DATI INDIVIDUAZIONE FABBRICATO

Fr. princip.: **via Cadorna** N.civ.: **3-5**
 Fronte retro: N.civ.:
 Fr. laterale: N.civ.:
 Rif.catastali: foglio n. **71** Map.: **276**

categoria d'intervento PRG (81): **A31**
 edificio tutelato ai sensi della D.Lgs. 42/04 ☒
 Cat. d'intervento del fabb. (L.R.31/2002): **Ristrutturazione**
 Rif.scheda ornato: n.prot. 2019/ 1903, 431/1912 10.13.2

Fronte Principale

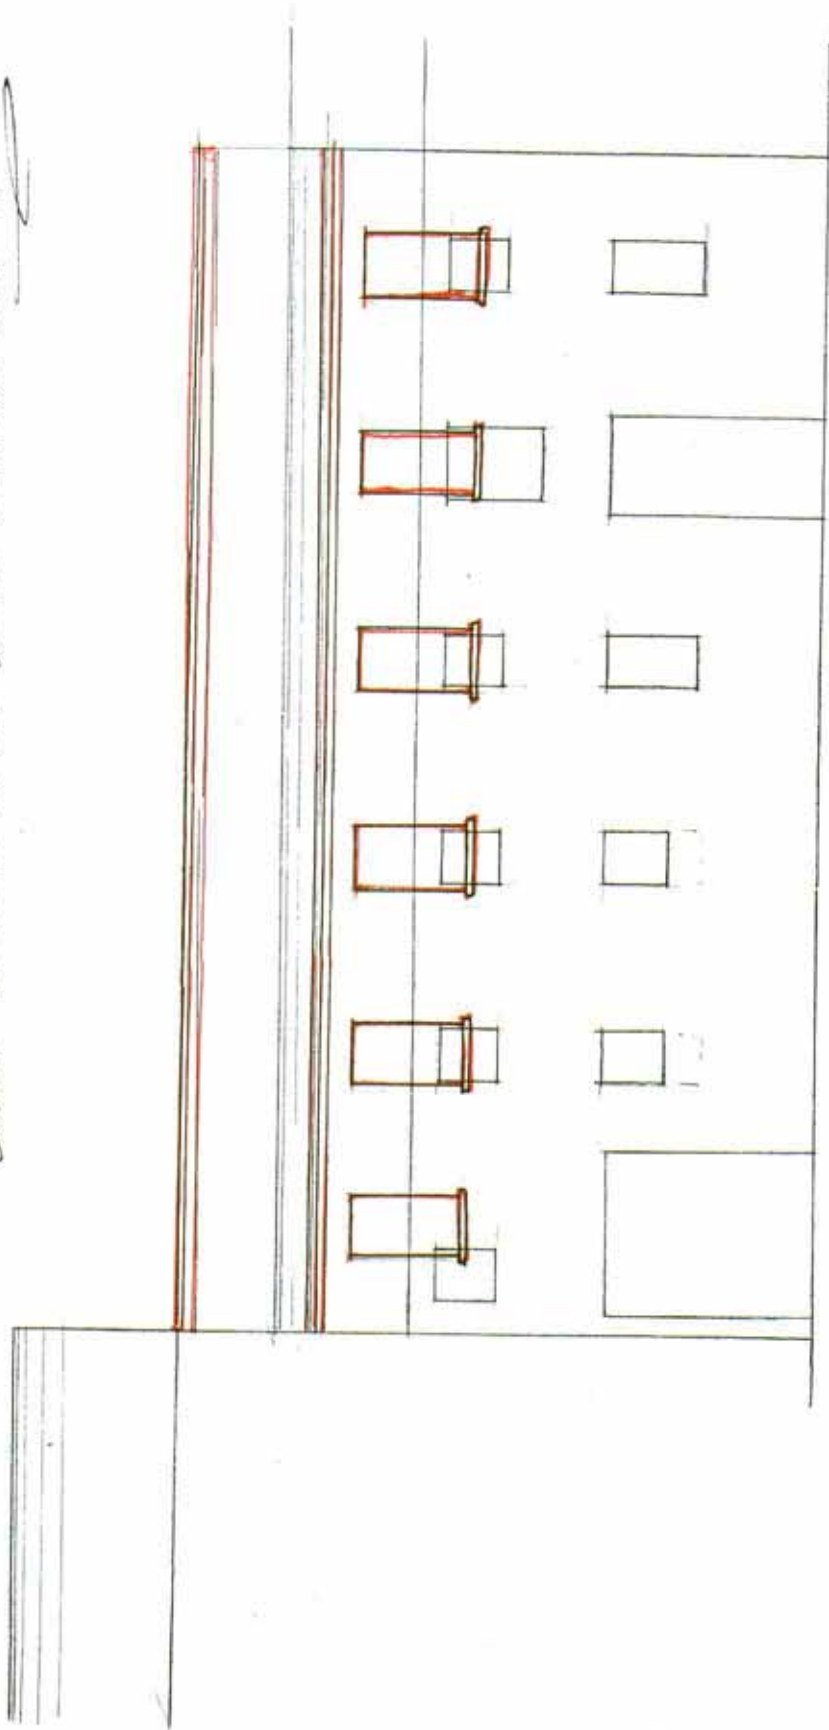
Eliminazione tapparelle e balconi; intonacatura zoccolo, allineamento del fronte in corrispondenza del portone e del balcone.

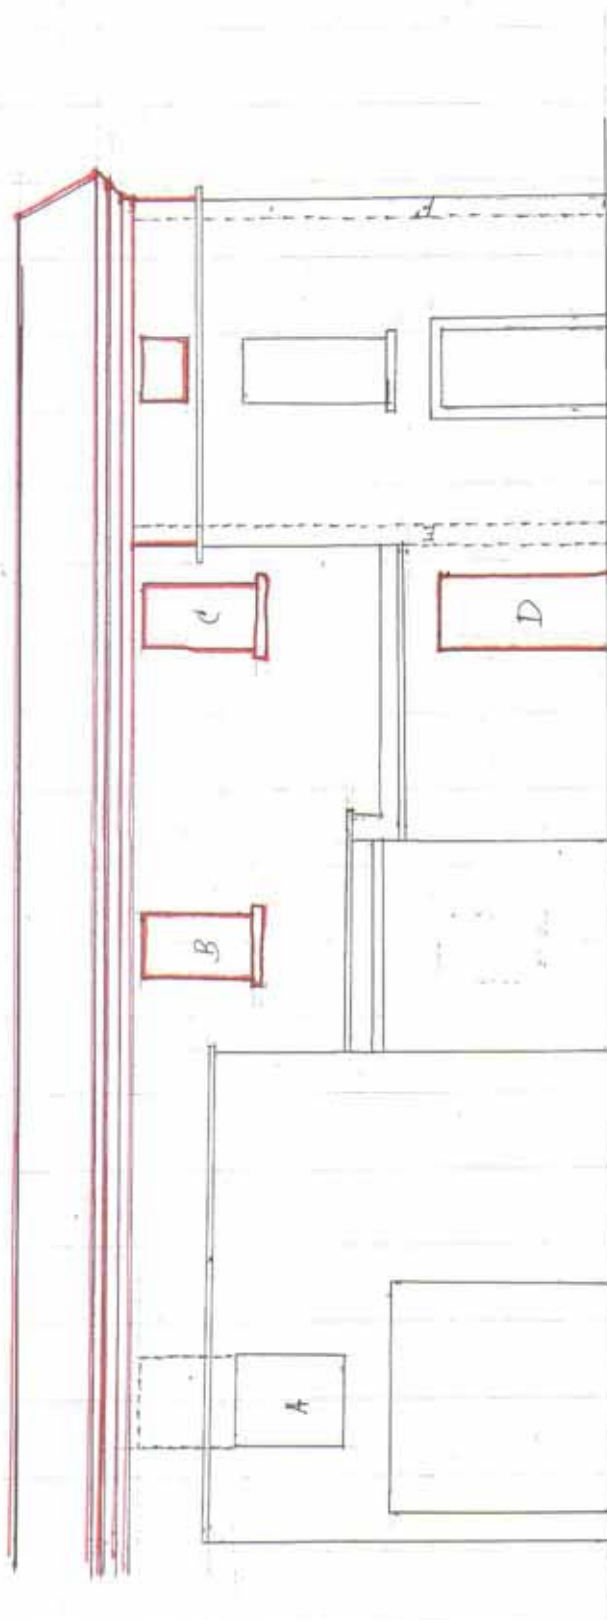
La sottoscritta propietaria della casa porta in Circundaria alle mura N.º 45 sottometre all'approvazione della S. N. M. il disegno unito, eseguito in doppio, per le modificazioni da apportarvi come risulta dalle linee ivi segnate in rosso.

Nulla osta per parte della Commissione
d'Ornato purchè le due finestre piccole
al piano terreno vengano erdotte vere o
finte come le altre

Scala di 12/100

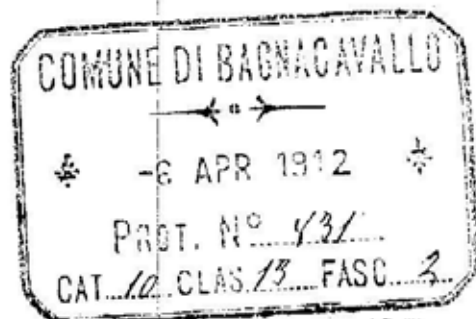
Il sottoscritto proprietario della casa
sitata in circondaria alle mura civ-45
fa domanda a cotesta spettabile Commi-
sione perchè voglia concedergli il permesso
di alzare parte della sua casa portan-
do le modificazioni che vedonsi nel qui
unito disegno.

- che la finestra A venga alzata superiormente a livello di quelle B e C ;
- ~~sotto la finestra B si apra altra finestra o si metta~~
~~chiama finestra~~ ;
- in E F si riportino 2 lesene

Il tutto come punteggiato. bleu - L'approvo la cancellatura 5 e 6 linee.
